VYSVĚTLENÍ ZADÁVACÍ DOKUMENTACE Č. 10

PŘÍSTAVBA A REKONSTRUKCE DSP KRALOVICE

293	M	28375910	deska EPS 150 pro konstrukce s vysokým zatížením $\lambda=0,035$ tl 60mm
-----	---	----------	--

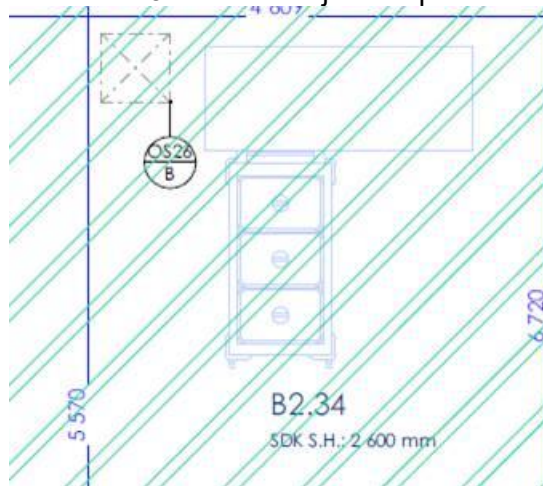
Dotaz č. 1: V rámci materiálové položky č. 293 výkazu výměr D.1.1.D - Architektonicko - konstrukční řešení bloku D není zohledněn 5% prořez. Prosím o doplnění.

293	M	28375910	deska EPS 150 pro konstrukce s vysokým zatížením $\lambda=0,035$ tl 60mm
	Online PSC		https://podminky.urs.cz/item/CS_URS_2022_01/28375910
	VV		Skladba_F01bs
	VV		Součet

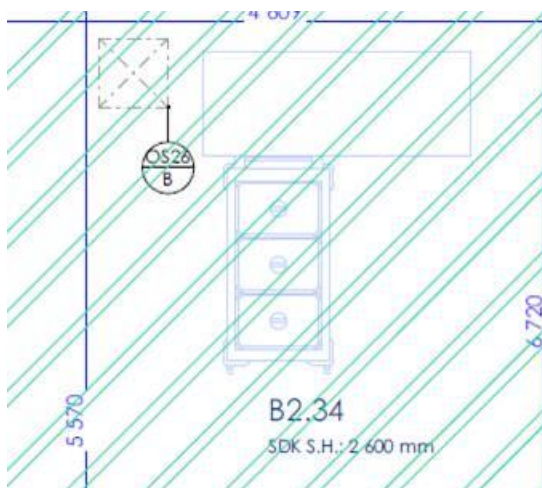
Dotaz č. 1: V rámci materiálové položky č. 293 výkazu výměr D.1.1.D - Architektonicko - konstrukční řešení bloku D není zohledněn 5% prořez. Prosím o doplnění.

Odpověď na poddotaz č. 1: Ve ZL6 výkazu výměr položka 293 upravena.
